現地条件・課題(施工上の制約、設計のコントロールポイント等)

設計条件

施工者からの意見および対応方針

標準断面図

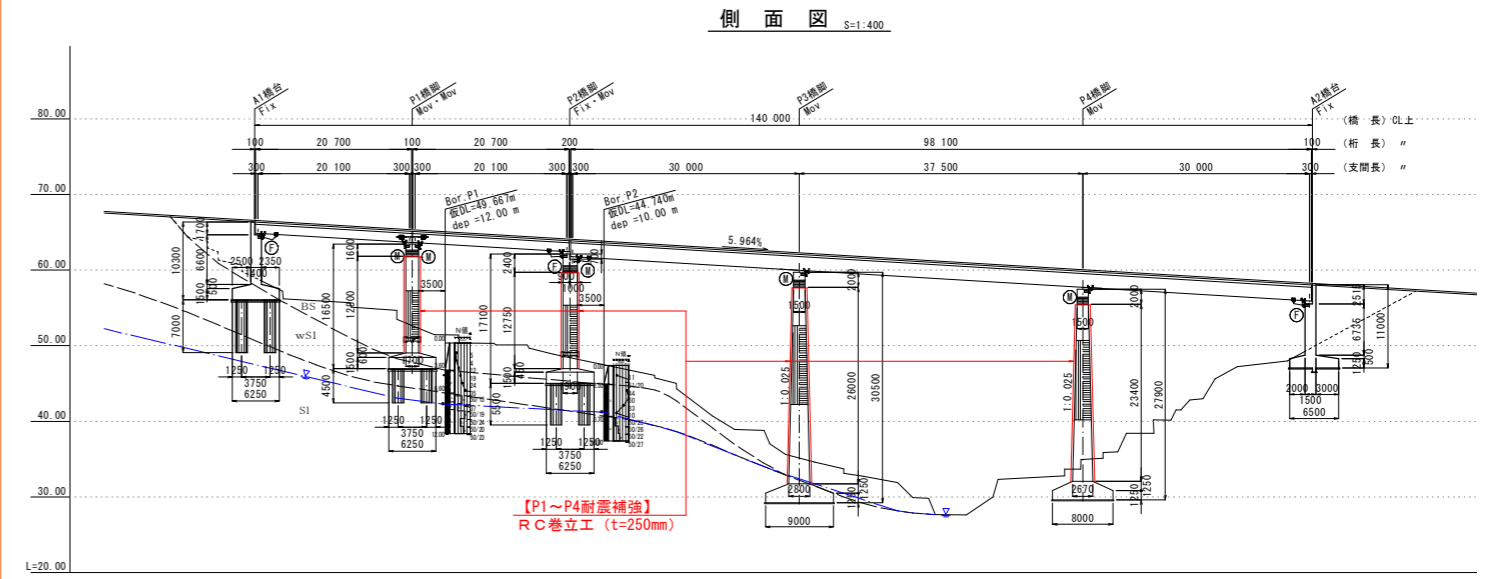
施工条件①について

- 橋面からの施工は可能である。鉄筋の建て込みもウインチやチェーンブロック等で施工可能。隣接の橋でも橋面から施工を行った。
- ★対応方針⇒現計画の通りとする。

施工条件②について

- 下記理由により、資機材吊り下ろしやコンクリート打設(片交規制)は昼間作業が望ましい。
 - 1)生コンの夜間供給が困難な可能性がある。
 - 2)夜間施工は労災事故リスクが高い。
 - 3)過去の同路線の工事(交通規制)は昼間に行っている。
 - 4)予告看板や事前周知方法を工夫することで、昼間でも施工可能と思われる。
- ★対応方針⇒昼間施工を基本として検討する。
 ただし、交通規制は極力、土・日や交通量の少ない時間帯で行うことを基本とする。

その他

- 施工順序は、重機の往来により施工済み箇所を乱してしまうことがないよう、P1 橋脚⇒P4 橋脚方向とするのが良いのではないかと?
- ★対応方針⇒予算と合わせて工事形態を検討する。
